改善箇所説明図

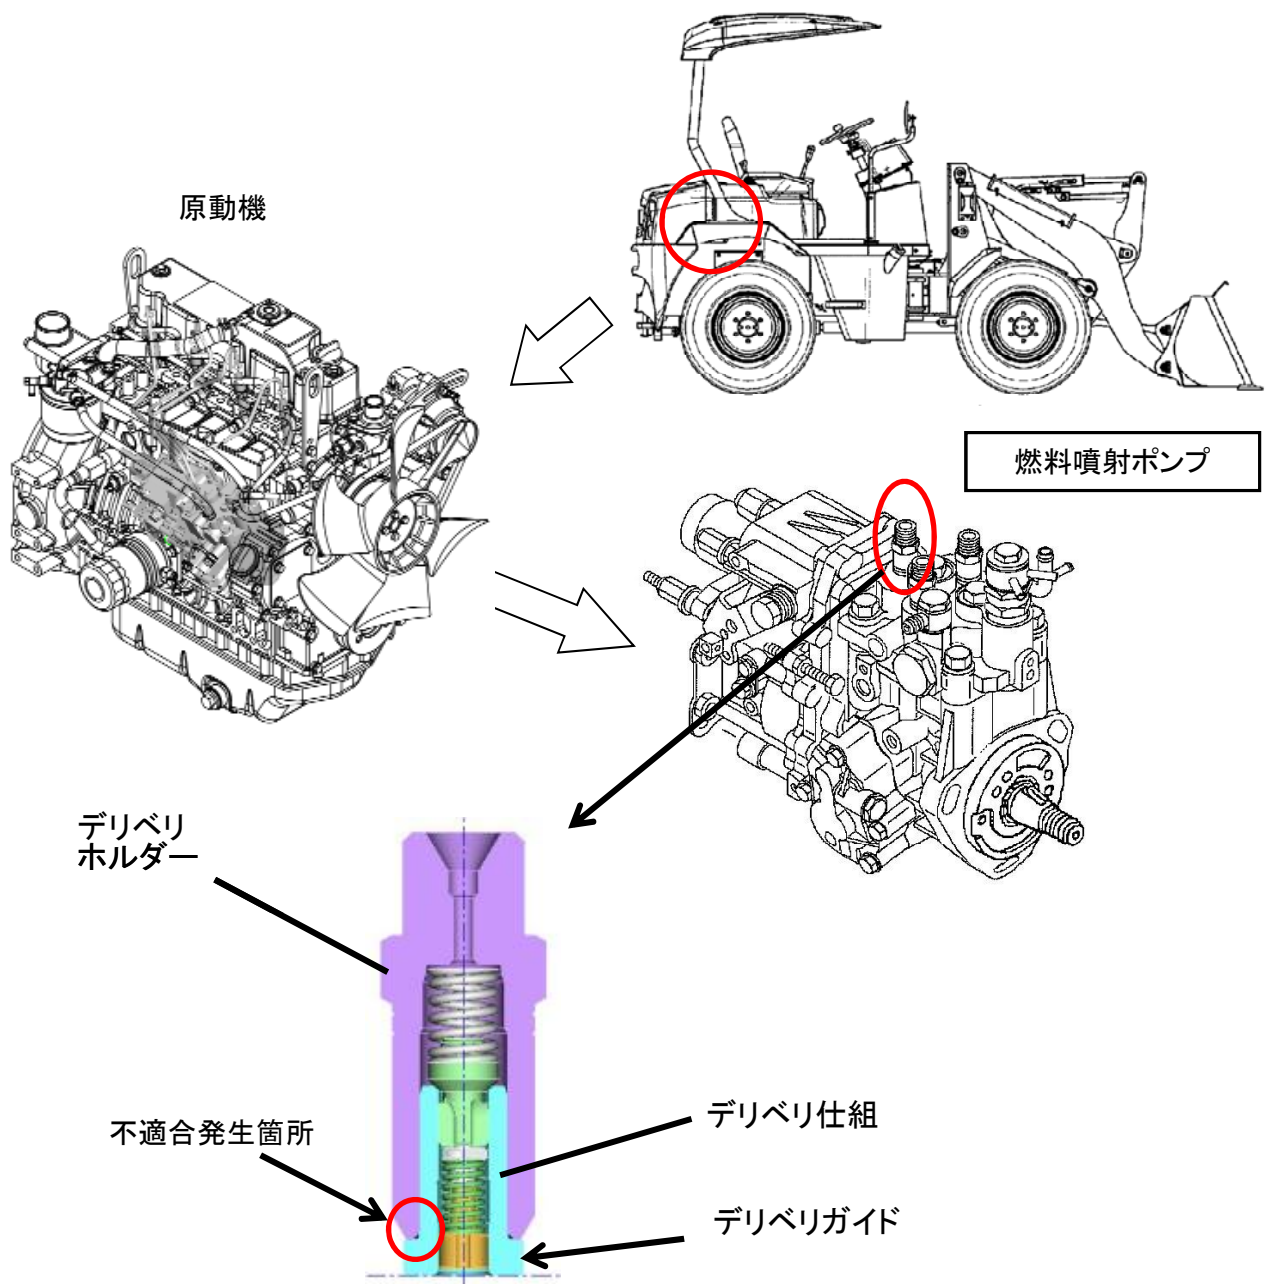
不具合発生箇所

原動機の燃料噴射ポンプにおいて、デリベリホルダ内部のデリベリガイドの熱処理が不適切なため、シール部に初期亀裂が発生しているものがある。そのため、そのままの状態で使用を続けると、当該初期亀裂が進展し燃料洩れが発生するおそれがある。

全車両、良品のデリベリガイドを組込んだ燃料噴射ポンプと交換する。

交換部品を示す。

- ①燃料噴射ポンプハイドロリックヘッド取付ボルトに、緑色のペイントを塗布する。
- ②改善措置の対象号機は明確で、対策完了後にフロントフレーム左側支柱部に対策完了ステッカー(RNo.3286)を貼付する。
